(仮称) 高知県国見山周辺における風力発電事業
環境影響評価準備書についての
意見の概要と当社の見解

令和 4 年 8 月

電 源 開 発 株 式 会 社

環境影響評価準備書について述べられた意見の概要と当社の見解

棚田周辺の眺望地点の状況（航空写真）

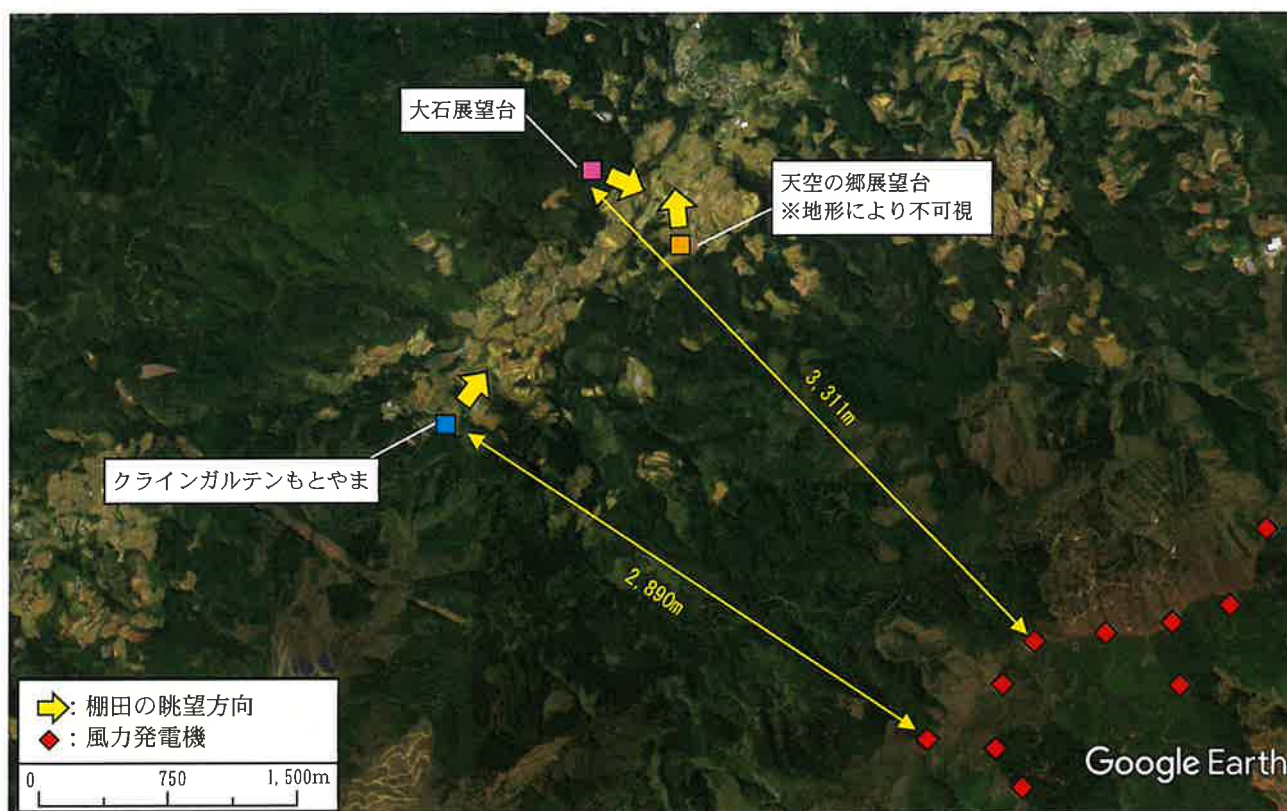
No.	一般の意見の概要	事業者見解
1	電源開発株式会社は、2022 年 6 月 14 日付で、環境影響評価法に基づき、「(仮称) 高知県国見山周辺における風力発電事業 環境影響評価準備書」及び要約書を経済産業大臣に届け出るとともに、高知県知事、香美市長、本山町長、及び大豊町長へ送付した旨を発表した。また、準備書の縦覧を行うとしている。 私は数年前から国見山周辺に風景調査と思われる塔が立っていたことから、どのような結果になるのか関心を持って見ていた。この度、準備書が 3 市町長に送付されたということは、関係する自治体に於いて一体的に風力発電事業を行う計画であるものと推察する。本山町にとってこの風力発電施設が設置されることによって、重要な地域資源としての重要景観が失われることは看過できないのである。南部の棚田空間に異物の設置は、そぐわないと考える。 再生可能エネルギーの開発は大いに進めるべきである。しかし、重要な点は立地する場所である。海に囲まれ山岳の多い国土で、自然環境や、重要な景観を保全しながら立地することは十分に配慮されて計画されていることと考えるが、立地地域と開発業者との軋轢も報道されていることにも住民は関心を持ってみている。 この地域では大豊町にはすでに設置されている。香美市は、遙かかなた北方の高知大学の演習林付近であり、景観については関心が薄いかもしれない。 本山町の自然環境は、古よりの農林業の営みの中で作り守られてきたものである。 本山町の歴史的景観への関心と重要性について述べてみる。 本山町は、2011 年（平成 23 年）に、「日本で最も美しい村連合」に加盟承認を受けている。連合に登録されている地域資源は、大石・吉延地区の天空の棚田と、風光明媚な汗見川溪谷である。 大石・吉延地区の天空の棚田は、古来より通る参勤交代道や国見山の周辺の山々を含む地域資源である重要景観地区である。古来より、清らかな水と寒暖の差と地味が美味しい米を育てる場所として、棚田景観を維持し、農業文化と共に現代へ継承されてきた。「東京新聞」でも紹介された、高知の米ではじめて東京圏で通年販売されるようになった「ブランド米天空の郷」の産地でもあり、棚田百選にも登録されている重要な景観である。 「日本で最も美しい村」運動は、生活の営みにより形成されてきた景観・環境や地域の伝統文化を守り、これらを活用することで観光付加価値を高め、地域資源の保護と地域経済の発展に寄与することを目的としている。 本町では、「日本で最も美しい村連合」加盟を契機として、2012 年（平成 24 年）に、「本山町景観条例」が設置された。 この条例（目的）は、本山町の豊かな自然や農林資源、歴史的、文化資源などの良好な景観を町、住民及び事業者等が協働して保全及び振興し、町民一人ひとりが喜び、幸せを実感し、こころ豊かで希望の持てるまちづくりの実現に寄与することである。 この条例の施行によって、「本山町景観計画」を定め、景観地区では、構造物の形状色彩などの景観計画を基調としたまちづくりが進められており、景観地区以外でも	本山町の景観特性のうち、本事業の対象事業実施区域に隣接する地域には「本山町景観計画」の椋ノ川流域に位置し、「棚田」、「天空の郷」、「クラインガルテン」などをキーワードとする「南岸の棚田」が存在していることを認識したうえで、景観に対する環境影響調査・予測・評価を実施しました。 調査では、準備書第 10 章に示しましたとおり、吉延・大石地区の棚田景観を不特定多数の方が楽しむ代表的な眺望点として、「天空の郷展望台」と「大石展望台」から景観調査を行いました。それぞれの地点につきましては、「棚田周辺の眺望地点の状況」に示す通りです。 それぞれの眺望点において、直接的な変更の可能性はなく、眺望点への影響は無いものと予測しております。また、地域の棚田景観を構成する水田等においても、直接的な変更は予定していません。 また、各眺望点からの景観への影響につきましては、フォトモンタージュを作成し、将来の予測を行いました。 その結果、吉延地区に位置する「天空の郷展望台」からは、地形により風力発電機を視認できず、展望台へのアクセス道となる一般県道 267 号からも、地形等によりほとんどの区域が視認できない状況にあります。また、展望台から棚田景観を眺望する方向は対象事業実施区域とは逆方向となるため、景観へ与える影響は無いと考えております。 「大石展望台」から棚田景観を楽しむ場合、基本的に見下ろす地点となりますが、将来、視界の一部に 3 基の風力発電機が視認されることとなります。これら 3 基の風力発電機を見上げた場合、その見込角は最大 1.8° となるものの、その角度は「風力発電機景観に対する反応及びその閾値の知見」の「風力発電機は見えるが気にならない。」とされる 1.5° を上回りますが、「鉄塔の見え方の知見」の「場合によっては景観的に気になり出す。シルエットによらず、さらに環境融和と塗色されている場合には、ほとんど気にならない。光線の加減によっては、見えないこともある。」とされる 1.5~2° と同程度であるため、風力発電機の存在に伴う影響は小さいと予測しております。 補足として、本山町の施設の「クラインガルテンもとやま」から棚田方向を眺望する場合におきましても、風力発電機を設置する尾根とは方向が異なっており、棚田景観に風力発電機が視認されることは、ほとんどない状況にあります。 また、ご意見いただいたうち、「参勤交代北山道」及び「国見山登山道」周辺の一部で、直接的な変更を予定しているものの、その範囲は狭く限定されています。これらにつきましては、できる限り変更の回避・最小化に努めるとともに、やむを得ず変更を行う範囲では、登山道としての復旧と必要な整備を行うこととし、利用者への影響の低減に努めます。 なお、風力発電機の設置位置は、「本山町景観条例」及び「本山町景観計画」に示される景観計画区域に含まれてはおりませんが、環境影響評価の手続とは別に、本山町との協議を引き続き行い、整合を図ることとしています。

No.	一般の意見の概要	事業者見解
	自然豊かな景観の保持を基調としたまちづくりをすすめるなければならない。 「日本で最も美しい村連合」は、東日本震災後、再生可能エネルギーへの期待を示しながらも、地域振興策として用いることには懐疑的である。失ってはならない景観にとって、太陽光発電・風力発電施設の立地は、むしろ有害となり、美しい村づくりをすすめる自治体には必要ないと指摘している。 この地域の、日本有数の棚田の景観、天空の郷の上空に「無機質な風車を設置する」ことは、クラインガルテンの暮らしを楽しむ方やアウトドアを楽しむ人々が数多く訪れる本町で、棚田トレッキングをする人たちが、失われた景観に幻滅することになる。これは、「日本で最も美しい村運動」の瓦解ではないかと危惧するものである。 「自然と人間の営みが、長い年月をかけてつくり上げてきた、本当に美しい古から続く風景を未来に残したい。失ったら二度と取り戻せない風景に干渉しないでほしい。」と強く願うものである。
